Arealplan-ID1 25620150002 :

Lokalveg.

Figur 15: Sykkeltrekinga Frekhaug - Flatøy - Knarvik i dag.

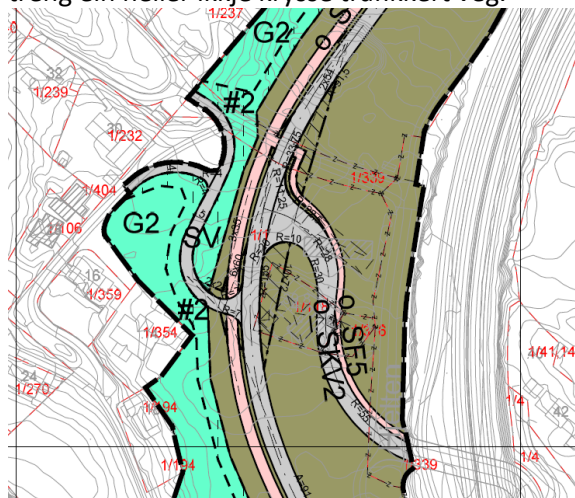
KU trafikk og parkering, seier lite og ingenting om kva ein ny lokalveg over Flatøy vil ha å seie for dei eksisterande vegsystema og dei som bur der i dag. Som bilete viser er den berre opptatt av dei nye vegsystema.
